PIECE E6 : REPONSE A LA DEMANDE DE COMPLEMENTS
n°AEU_51_2019_95_PEO_de_Bermont_Saint-Amand-sur-Fion

PROJET EOLIEN

Bermont

Communes de **Saint Amand-sur-Fion**

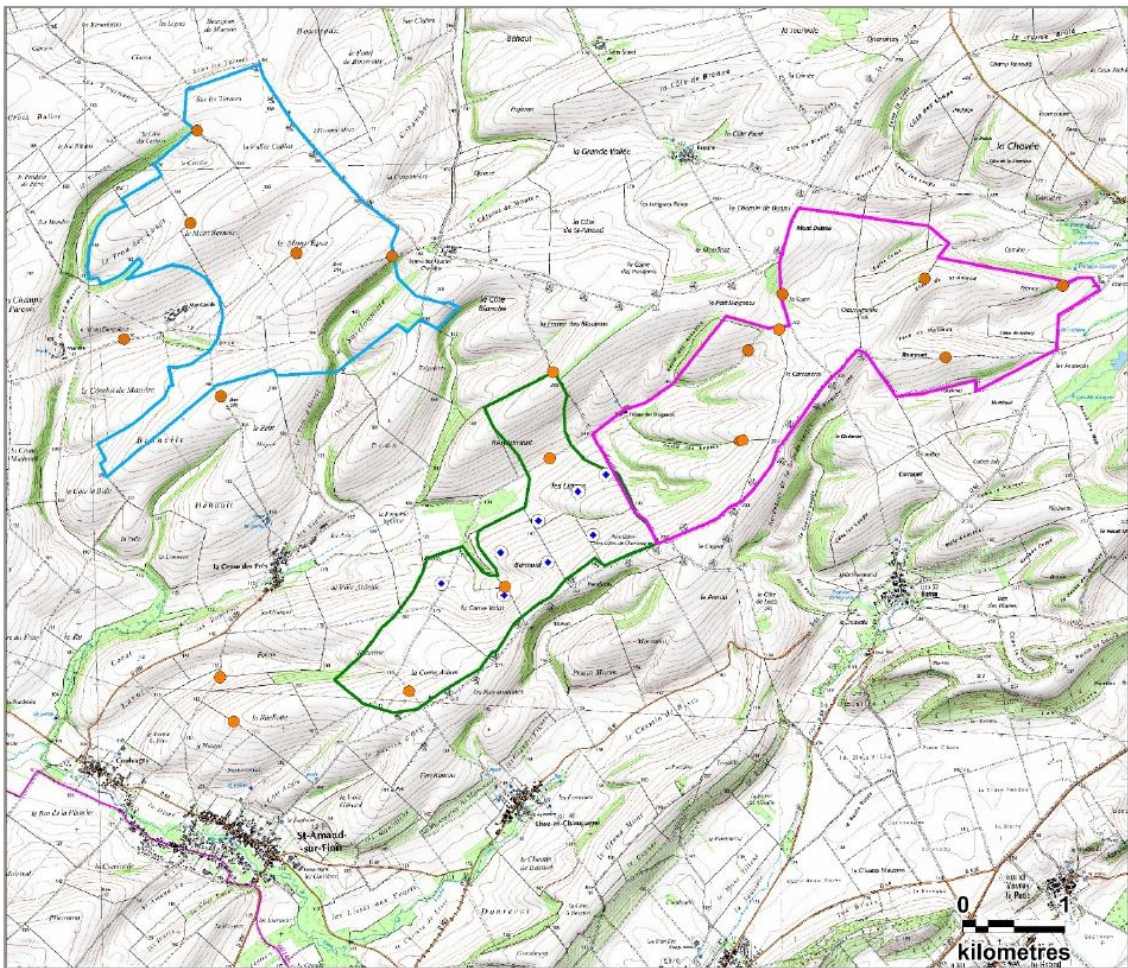
- *« L'état initial de l'avifaune a été réalisé dans l'aire d'étude immédiate uniquement. Comme indiqué en page 105 du guide national d'étude d'impact sur l'éolien terrestre, l'objectif est de localiser les flux de migration et les axes de déplacement locaux, ainsi que les zones de haltes possibles, afin d'évaluer l'impact de l'implantation d'éoliennes à l'emplacement choisi, et les effets cumulés engendrés. Pour atteindre ce résultat, l'état initial en périodes de migration doit être réalisé dans l'aire d'étude rapprochée, définie comme ayant un rayon entre 6 et 10 km en fonction de la hauteur des éoliennes.*

Il convient donc de compléter les inventaires par l'exploitation des états initiaux et des suivis environnementaux des parcs et projets éoliens à proximité. »

Les études d'impact de trois projets éoliens situés dans le secteur immédiat ont été réalisées par nos soins au cours de la même période. Il s'agit des projets éoliens de La Blanche Côte, de La Moivre et de Bermont. Ainsi, les protocoles réalisés sur les deux autres projets sont similaires à ceux réalisés sur le site du projet éolien de Bermont. Cela signifie que pour la période de migration postnuptiale, nous avons réalisé 30 passages pour un total de 195 heures d'observation. Pour la période des migrations pré-nuptiales, cela correspond à 24 passages pour 156 heures. Vingt points d'observation ont été réalisés dans le secteur. La carte ci-après permet d'apprécier la répartition des points d'observation sur l'ensemble du secteur. Ces passages ont été pris en compte dans l'analyse globale de la migration sur le secteur et nous permettent d'analyser finement la migration, jusqu'à plus de 5 kilomètres d'éloignement des éoliennes.

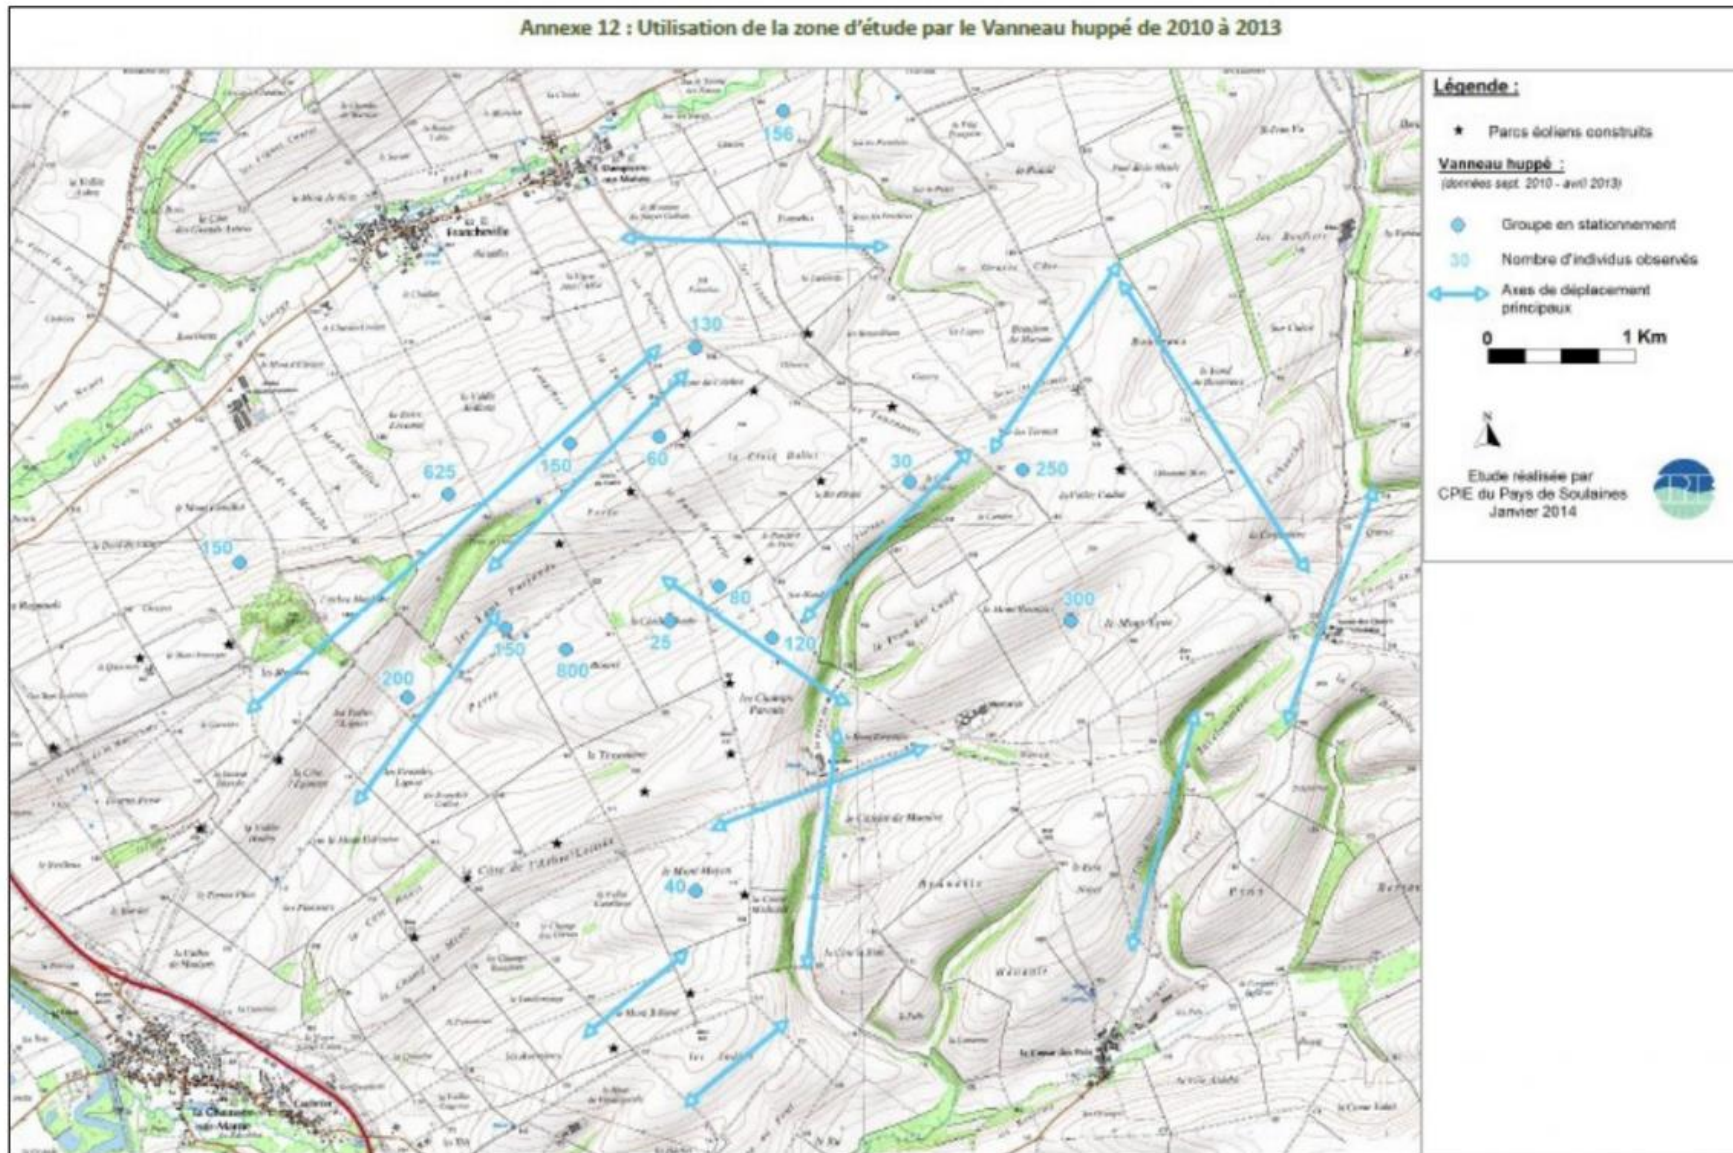
- « En période de migration post-nuptiale, 1309 Vanneaux huppés ont été recensés sur l'aire d'étude immédiate, dont 450 en halte. De plus, l'impact concernant la perte d'habitats pour les espèces migratrices en halte, telles que le Vanneau huppé, est évalué à très faible, malgré l'observation de 450 Vanneaux huppés en halte sur l'aire d'étude immédiate en période post-nuptiale. Cet impact apparaît sous-estimé, compte-tenu notamment des effets cumulés dans ce secteur déjà dense en parcs éoliens, sur lequel plusieurs projets sont envisagés.

Il convient de localiser les principales aires de halte observées, pour l'ensemble des espèces, et en particulier le Vanneau huppé, qui bien que non protégé, constitue un enjeu de préservation de surfaces suffisantes pour les haltes. Il convient également d'analyser précisément l'enjeu vis-à-vis des zones de halte disponibles sur l'aire d'étude rapprochée, et de ré-évaluer l'impact en fonction de cette analyse. »

Les groupes conséquents observés sur le site en période postnuptiale, en halte ou en vol, ne concernent que 4 espèces : le Corbeau freux, l'Étourneau sansonnet, le Pigeon ramier ainsi que le Vanneau huppé. Hormis le Vanneau huppé, ces espèces s'accoutument de la présence des éoliennes et sont régulièrement observées au pied des éoliennes. Ces espèces sont peu soumises au cas de collisions avec les éoliennes. Sur l'ensemble des suivis de mortalité réalisés sur les parcs éoliens dans un rayon de 20 kilomètres, seul un cadavre de Corvidé a été recensé, sans pouvoir identifier l'espèce. Nous rappelons que ces quatre espèces sont des espèces chassables en cette période et ainsi non protégées.

Le Vanneau huppé a principalement été observé à distance des futures éoliennes, à un minimum de 600 mètres comme l'indique la cartographie suivante.

Or, les suivis des parcs éoliens localisés aux alentours démontrent que le Vanneau huppé est toujours présent dans le secteur après la construction des éoliennes. En effet, la synthèse de l'étude publiée en janvier 2014 par le CPIE du Pays de Soulaines qui a concerné un suivi avifaune post-implantation ainsi qu'un bilan des 3 années de suivi (2010-2013) sur 17 éoliennes de quatre parcs éoliens (le parc éolien des Champs Parents, de la Croix de Cuitot, de la Côte à l'Arbre Lestrée et du Mont de l'Arbre, tous situés au nord-ouest du projet éolien de Bermont), contient une cartographie des observations du Vanneau huppé au cours des trois années qui a été reprise en page suivante. De nombreux groupes de vanneaux huppés évoluent ainsi à moins de 500 mètres des éoliennes. Cela permet de conclure que les groupes observés à proximité des futures éoliennes du parc de Bermont pourront donc continuer d'évoluer sur cette même zone. L'impact des éoliennes de perte de territoire sur cette espèce sera donc faible puisque leur aires de halte seront conservées. Les autres espèces citées comme l'Etourneau sansonnet qui a été observé à proximité immédiate des futures éoliennes sont des espèces non effarouchées par la présence des éoliennes. La perte de territoire maximale sera donc équivalente à la surface du mât et de la plateforme, soit une perte minime par rapport à la taille des milieux ouverts dans le secteur.

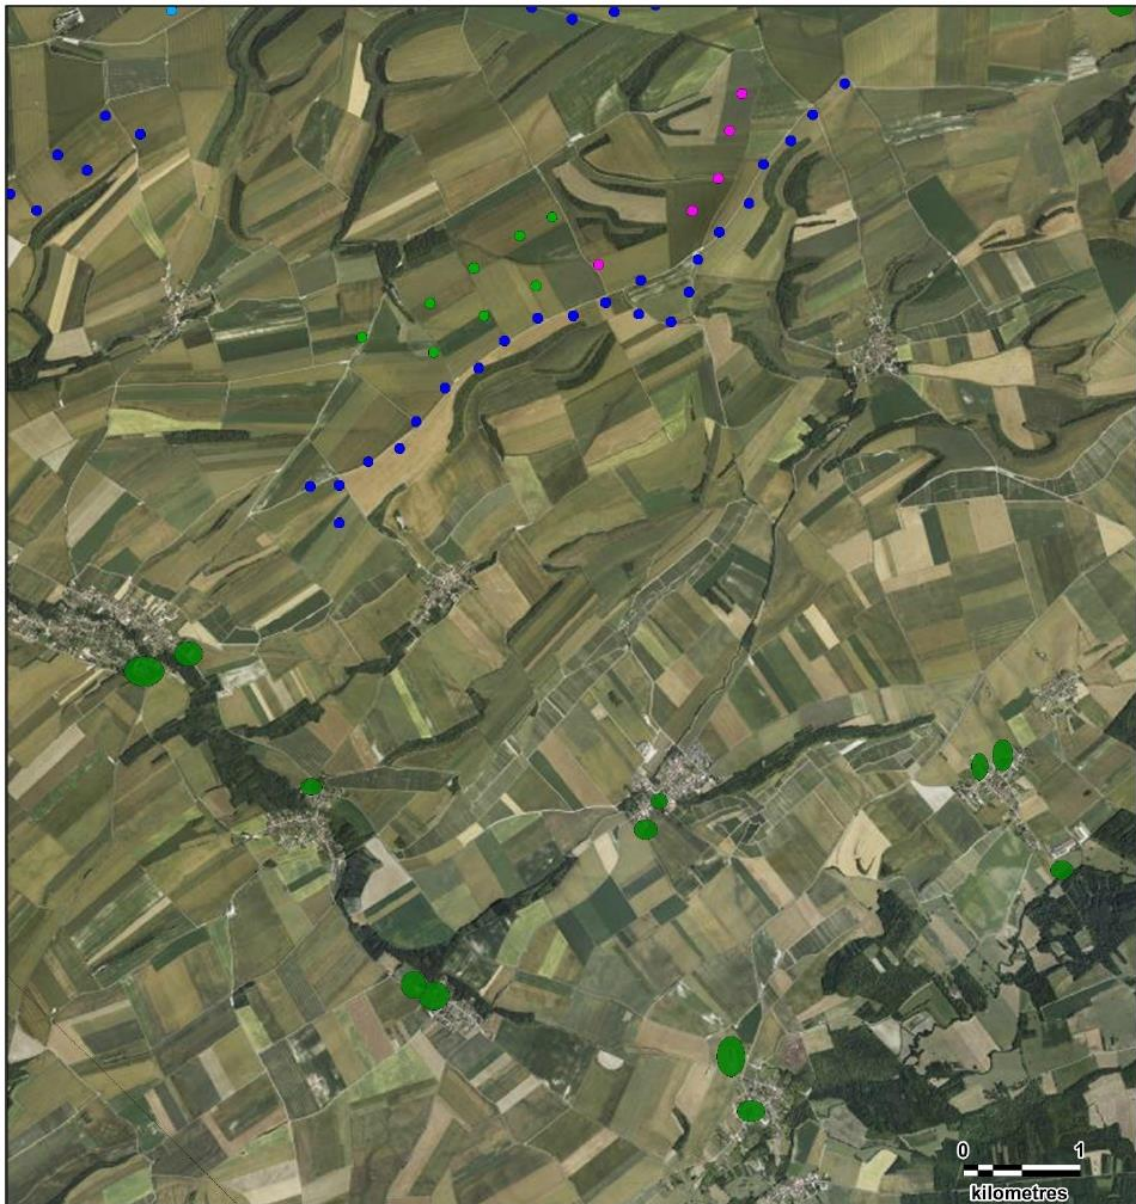
- *En faveur du Faucon crécerelle, le pétitionnaire s'engage à installer 6 nichoirs le long de chemins agricoles, à plus de 1 km de toute éolienne. Au vu du contexte du secteur où de nombreuses éoliennes sont implantées, il s'agira d'étudier précisément la localisation de cette mesure, afin de s'assurer de sa faisabilité dans le respect de la condition d'éloignement supérieur à 1 km vis-à-vis de toutes les éoliennes construites ou en projet. En outre, il conviendra de réaliser un suivi d'efficacité de cette mesure, dont le protocole devra être précisé après avoir défini les critères permettant d'attester de la réussite de la mesure. »*

Les nichoirs seront installés sur six des emplacements proposés sur la cartographie ci-dessous. Les emplacements ont été choisis en tenant compte d'une distance minimale d'un kilomètre de toutes éoliennes existantes ou à venir.

Le nichoir sera installé sur un poteau ou un mur, à au moins cinq mètres de haut, à l'abri des vents dominants et de la pluie. L'emplacement aura une vue dégagée pour faciliter les envols, et sera idéalement orienté vers une zone agricole ouverte. Les silos, les arbres fruitiers, les pylônes ou les autres installations des environs pourront servir de perchoirs.

Un suivi de ces nichoirs sera réalisé pour vérifier l'efficacité de la mesure. Un passage d'observation de chaque nichoir sera réalisé chaque année en pleine période de reproduction, idéalement entre fin juin et début juillet, période où les jeunes peuvent être visibles. L'observation de jeunes sera gage d'efficacité de la mesure. Un nettoyage annuel (réalisé uniquement en hiver, hors période d'occupation du nichoir) sera nécessaire à la réinstallation de l'espèce l'année suivante.
